LA CONCERTATION A LA COURROUZE

« ESPACES DE JEUX ET PRATIQUES SPORTIVES DE PROXIMITE »

COMPTE-RENDU

- ❖ Présentation de l'esquisse des urbanistes pour le futur espace public des « JARDINS DE CLEUNAY »
- ❖ Echanges ultérieurs pour préciser le projet final

Plan de synthèse du projet proposé par les urbanistes

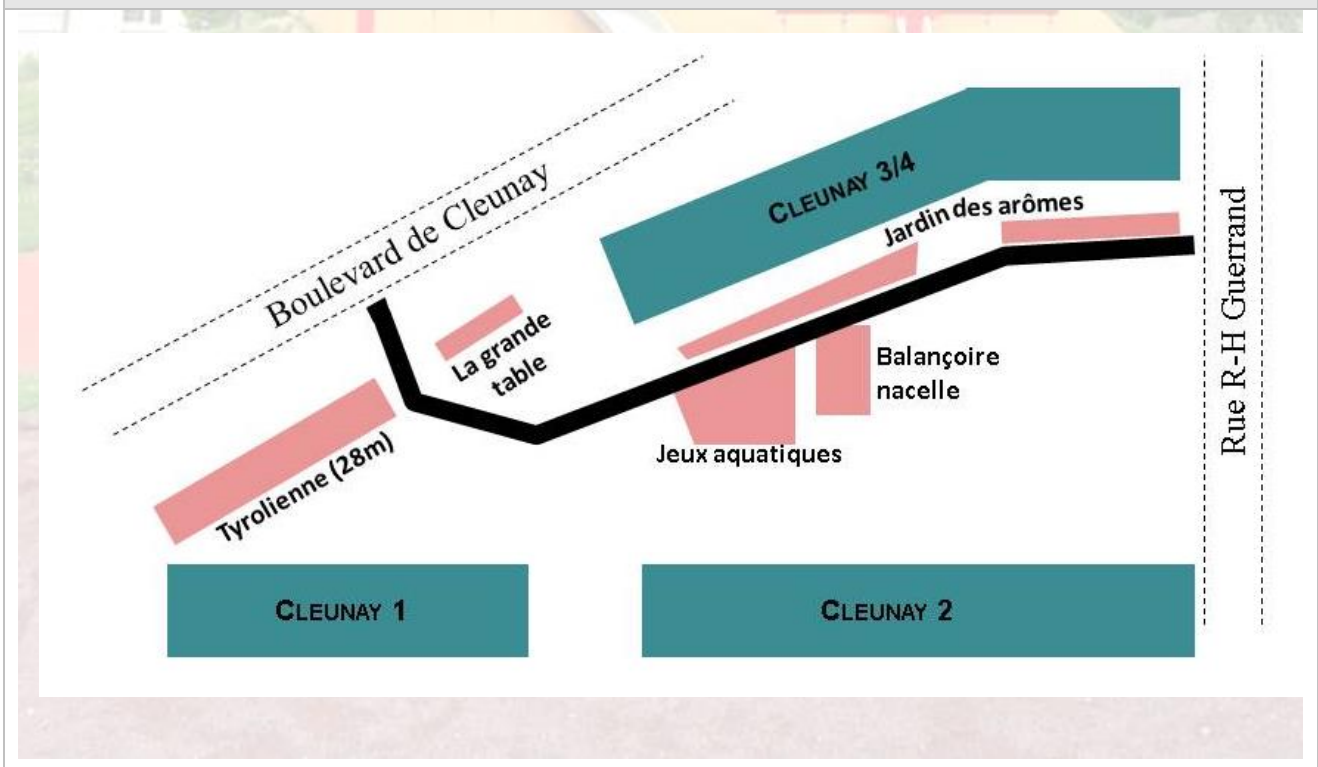
Remarques / échanges : Ils portent sur la possibilité de s'élancer des deux côtés, d'aller et de revenir, sur le dénivelé, sur les risques de chocs en cas de traversée perpendiculaire, sur la protection vis-à-vis du boulevard, sur les revêtements au sol.

Remarques / échanges : Initialement installée au milieu d'un espace de pelouse avec des pas japonais pour y accéder, **les participants suggèrent d'installer la table sur un socle dur (béton ou autre) en continuité de la terrasse du local collectif afin d'éviter le creusement du sol, de faciliter l'accès PMR et de « garder les pieds au sec ».**

Remarques / échanges : Ce type de jeu représente une réelle nouveauté.

Concernant les dossiers inclinés de la terrasse, pour plus de confort et de meilleurs usages, il est proposé de doubler le dossier par son pendant de l'autre côté (« en pyramide ») afin de permettre de choisir le sens de l'assise (soit tourné vers le jeu d'eau soit vers la balançoire).

Concernant la présence du sable autour du jeu d'eau, le service des jardins rappelle que plus aucune aire de jeux avec du sable n'est installée à Rennes (mise à part celle du Thabor qui sera maintenue) et cela pour des raisons d'hygiène. Les déjections animales (chat principalement) sont difficiles à contrôler dans ces espaces.

Différentes solutions sont évoquées : remplacer le sable par des copeaux (matériau n'attirant pas les chats, mais perte d'attrait ludique), par des gravillons (risque que ça devienne des projectiles et perte d'attrait ludique), clôturer (risque de cloisonnement de l'espace sans garantie d'efficacité), semer des plantes répulsives à chat (efficacité non garantie).

- Revêtement non glissant : **le bois des terrasses** prévues devant le futur local collectif et entre les 2 jeux (jeu d'eau et balançoire nacelle) **doit être traité pour ne pas être trop glissant**, sinon risque de chute. Pour l'instant est prévu du chêne non raboté comme pour MdB 4 (Exemples de traitement de cette problématique à Rennes : la passerelle Saint Germain et la dalle du Colombier).

- **Barbecue absent** : il n'a pas été retenu dans le projet des urbanistes du fait de la trop forte proximité avec les futurs logements, en particulier *Cleunay 3/4*, ce qui pourrait induire des nuisances (sonores et olfactives). Un barbecue mobile stocké au niveau du local collectif reste possible (Rappel du barbecue géant).

- Assises : il est rappelé le souhait très marqué dans les ateliers de retrouver dans le projet des assises permettant le vis-à-vis afin d'avoir des espaces conviviaux, de discussion et ainsi éviter les assises « en rang d'oignons » qui pénalisent la discussion quand plus de 3 personnes sont réunies.
Outre les réaménagements d'assises suggérés autour du jeu d'eau, des propositions sont faites pour disposer d'assises en vis-à-vis également à proximité de la tyrolienne. Cette proposition n'est pas jugée pertinente.
Pour autant, **un secteur d'assises est ajouté au projet, dans la partie haute au-delà du mur / à l'Est du secteur / au Nord du programme C15** : secteur jugé plus pertinent car avec une vue sur les jeux (permet de surveiller les enfants) tout en restant à l'écart (relative autonomie des enfants). **Les assises y permettront le vis-à-vis.**

- Matérialiser l'entrée/sortie de l'aire de jeux donnant sur le boulevard de Cleunay par un potelet. L'objectif est de marquer par ce biais ce changement de lieu et ainsi de sécuriser davantage la proximité avec le boulevard.

Le projet sera revu en réduisant l'emprise de la zone ensablée (Passage de 90 à 50 m2), tout en maintenant le principe de cette zone.

Il est par ailleurs rappelé qu'installer du sable induit aussi de penser un accès véhiculé afin de permettre de le renouveler intégralement deux fois par an. Le chemin d'accès devra donc mesurer au moins 2,5m de large et permettre la giration des véhicules.

Bilan : **La pompe devra être suffisamment difficile à actionner pour limiter les consommations d'eau.**
